# Nye konsekvensvurderinger for vann og naturmangfold i forbindelse med golfanlegg ved Halsebø/Vikevatnet i Harstad

August 2019

Dato: 1. august 2019	Rapport nr: 2019-03-01
Rapportnavn: Nye konsekvensvurderinger for vann og naturmangfold i forbindelse med golfanlegg ved Halsebø/Vikevatnet i Harstad.	
Oppdragsgiver: Hinnøy golfklubb	
Forfatter: Ole Tobias Rannestad og Jonathan E. Colman	
Faglig kvalitetssikring: Kjetil Flydal	E-post: <a href="mailto:kjetil.flydal@naturrestaurering.no">kjetil.flydal@naturrestaurering.no</a>
Prosjektleder: Ole Tobias Rannestad	E-post: <a href="mailto:ole.tobias.rannestad@naturrestaurering.no">ole.tobias.rannestad@naturrestaurering.no</a>

Nedenfor (kap. 3) følger gjennomgang av kommentarene fra Fylkesmannen i Troms (dokument 2016/8683), med NaturRestaurering (NRAS) sine svar til disse, samt nye konsekvensvurderinger. Kommentarene blir besvart kronologisk, iht slik de fremkommer i dokumentet fra Fylkesmannen. Dokumentet tar for seg mange problemstillinger, og flere av disse er direkte rettet mot Hinnøy golfklubb (tiltakshaver) og Harstad kommune, og vil av disse bli behandlet i saksarbeidet i den videre prosessen. NRAS har følgelig kommentert de

Figur 4. «Vikevatnet». Kilde: vann-nett.no, 18.2.2019.

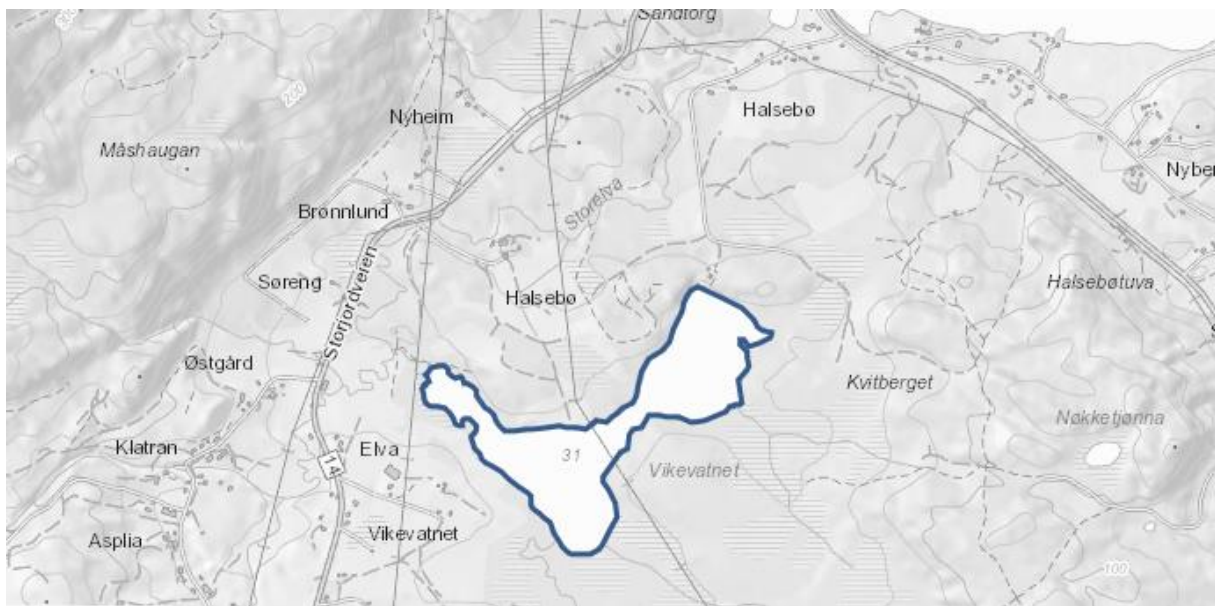
**Innspill:** *Vannforskriften § 4 sier at tilstanden i overflatevann skal beskyttes mot forringelse, forbedres og gjenopprettes med sikte på at vannforekomstene skal ha minst god økologisk og god kjemisk tilstand. Vannforekomster som berøres av golfbanen er: 177-48339-L Vikevatnet, 177-88-R Storelva til Sørvika i Harstad og 177-150-R Bekker Harstad-Tjeldsund. Vikevatnet og Bekker-Harstad-Tjeldsund er i dag klassifisert i god økologisk tilstand, mens Storelva til Sørvika er klassifisert i moderat økologisk tilstand...For de berørte vannforekomstene betyr det at miljøtilstanden i Vikevatnet og Bekker Harstad-Tjeldsund ikke må bli forverret, og bedring av tilstanden i Storelva ikke må bli forhindret. Konsekvensutredningen for golfbanen beskriver tiltak for å unngå forverring av tilstanden i Vikevatnet, men gir ingen vurderinger i forhold til miljømåloppnåelsen for de to andre vannforekomstene. Dette er en mangel ved konsekvensutredningen som det må justeres for senere i planleggingen... Før kommuneplanens arealdel kan ferdigstilles...må det legges fram en konsekvensvurdering av hvordan golfbane på Halsebø vil påvirke alle berørte vannforekomster.*

Vi mener at golfanleggets nye layout ikke vil kunne medføre direkte påvirkning på Vikevatnet. Nærmeste hull (hull 12) vil bli liggende mer enn 100 m fra vannkanten, og dette arealet er tett vegetert med bjørkeskog med godt utviklet bunnsjikt. Avrenning er usannsynlig, og med en 100+ m sone vil i så fall nærmest 100% av potensielle næringsstoffer og/eller andre partikler fra golfanlegget fjernes før det når Vikevatnet (se kap. 3.2). Det vil heller ikke bli lagt til rette for ferdsel mellom hull 12 og vannkanten, slik at forstyrrelse på fugl på vannet, eller som eventuelt hekker i strandsonen er lite sannsynlig. **Vi vurderer golfanleggets påvirkning på Vikevatnet til å bli ubetydelig mtp. vannkvalitet. I et område av svært stor verdi (Naturbase 2018) gir dette ubetydelig konsekvens (0).**
